*REPÚBLICA ORIENTAL DEL URUGUAY
PROGRAMA DE SANEAMIENTO DE MONTEVIDEO - VI ETAPA (PSU VI)
PRÉSTAMO BID 5410/OC-UR*

LICITACIÓN PÚBLICA INTERNACIONAL N°541005/24

Lote 1: Obra: “Redes de Saneamiento y Drenaje Pluvial para Paso de la Arena y Obras accesorias”

Respuestas a preguntas presentadas hasta:

**ENTRADA VEHICULAR / PEATONAL CON TUBERIA
PLANTA Y CORTES**

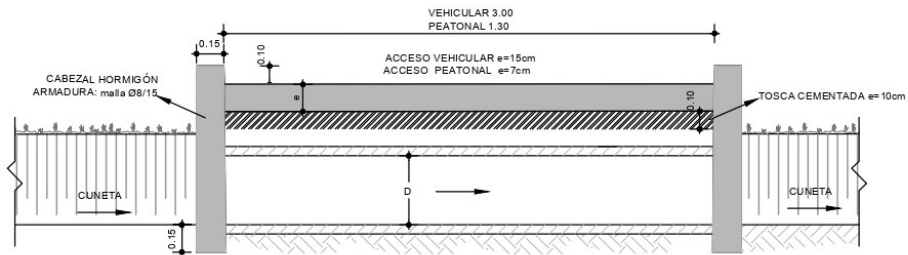
PREGUNTA N°74 (LOTES 1 Y 2)

Solicitamos envíen detalles de:

- Entradas peatonales y vehiculares, indicando longitud, ancho, espesor de losa, cabezales, etc
- Captaciones superficiales en cunetas (rubro 3.14.6 Lote 1)
- Entradas vehiculares con badén (rubro 4.2.10 Lote 1)
- Reconformación de entrada vehicular tipo losa (rubro 4.2.9 Lote 1)

RESPUESTA N°74 (LOTES 1 Y 2)

- Se adjunta detalle
- Ver plano PLU-D-04
- Ver plano PLU-D-01
- Ver Adenda 4.
